改善箇所説明図

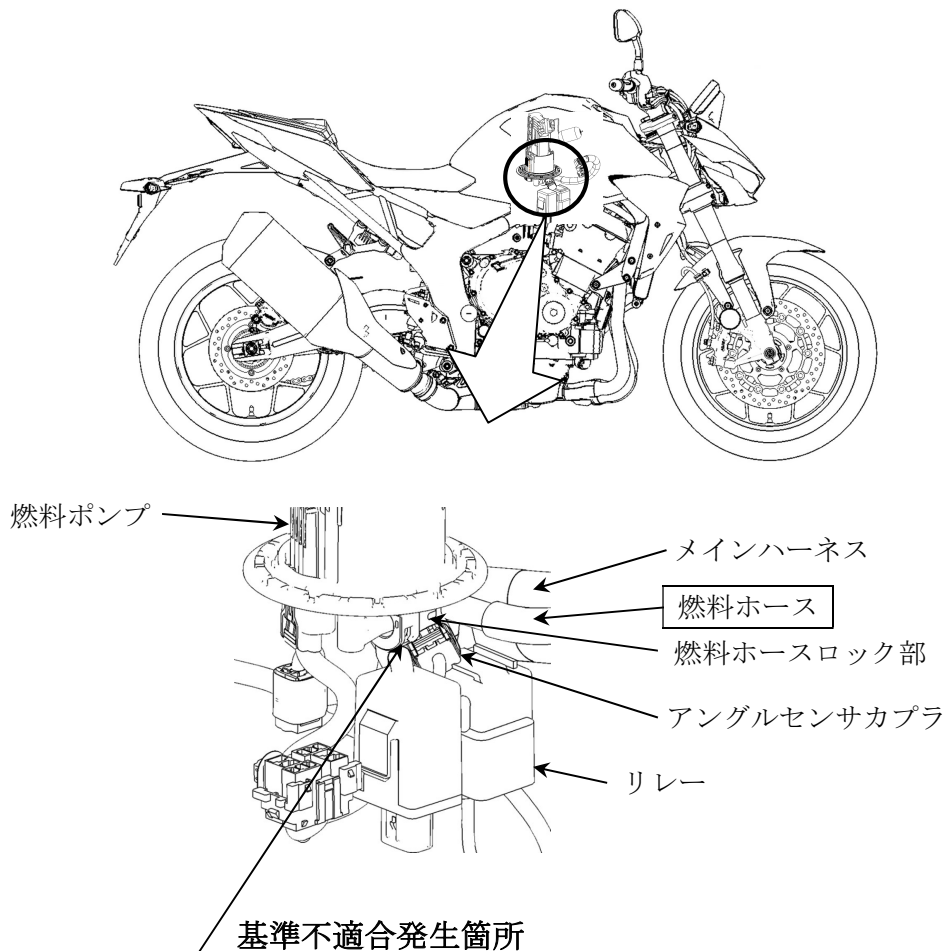
電気配線において、メインハーネスとパワーリレーコードの固定方法が不適切なため、メインハーネスと接続するアングルセンサカプラが燃料ホースのロック部に干渉しているものがある。そのため、そのまま使用を続けると、燃料ホースが外れて燃料が漏れ、最悪の場合、火災に至るおそれがある。

全車両、パワーリレーコードをメインハーネスとテープで固定する。また、燃料ホースを新品と交換する。
